LuK Nr: 370 0084 10 – 262mm ZA 35 x 40 x 14

Bulletin 988 2001 550

CASE – JXU Series**

NEW HOLLAND – TL & TLA Series**

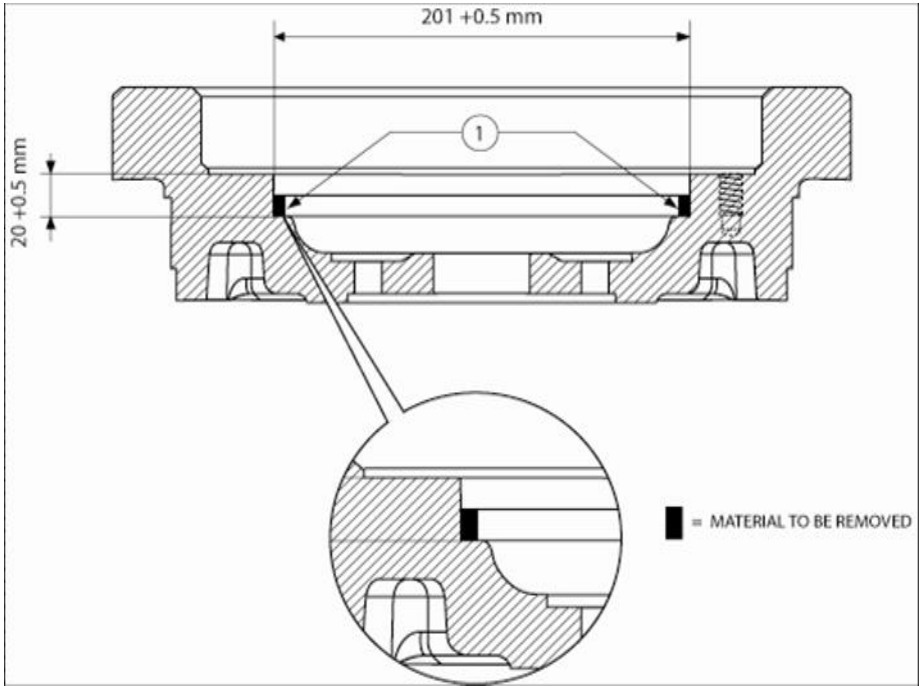
Info:	370 0084 10 Replaces / ersetzt / remplace / sustituye a / sostituisce 370 0017 10
GB	Please ensure that the flywheel is machined to the dimensions shown in the diagram below at point 1. New damper has increased diameter and depth.
D	Bitte sicherstellen, dass das Schwungrad auf die in der Zeichnung unten in Punkt 1 angegebenen Maße gefräßt wird. Der neue Dämpfer hat einen größeren Durchmesser und größere Tiefe.
F	Veuillez vous assurer que le volant-moteur est usiné selon les dimensions indiquées sur le diagramme ci-dessous au point 1. Le nouvel amortisseur a un diamètre et une profondeur augmentés.
E	Asegúrese de que el volante se fabrique según las dimensiones que aparecen en el siguiente diagrama, en el punto 1. El nuevo amortiguador tiene un diámetro y una profundidad aumentados.
I	Assicurarsi che il volano sia realizzato alle dimensioni indicate nel diagramma sottostante, punto 1. Il diametro e la profondità del nuovo smorzatore sono maggiori.
